Bescheid

**über die Änderung und Ergänzung der
allgemeinen Bauartgenehmigung
vom 11. Juni 2019**

**Nummer:
Z-19.14-1422**

Gegenstand des Bescheides:
**Bauart zum Errichten der Brandschutzverglasung "P85-04"
der Feuerwiderstandsklasse F 30 nach DIN 4102-13**

Anlage Ä/E 2

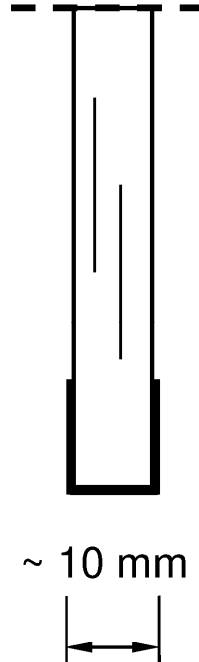
- Anlage 19 durch Anlage Ä/E 1 und
 - Anlage 21 durch Anlage Ä/E 2
15. Die Anlagen der allgemeinen Bauartgenehmigung werden durch die Anlage Ä/E 3 dieses Bescheids ergänzt.

Brandschutz-Verbund-Sicherheitsglas bestehend aus Floatglasscheiben mit zwischen liegenden Funktionsschichten und Sicherheitsfolie.

Die Scheibenkante ist allseitig umlaufend mit einem Spezialklebeband ummantelt.

Wahlweise Oberflächenbehandlung/-beschichtung der äußeren Glasflächen
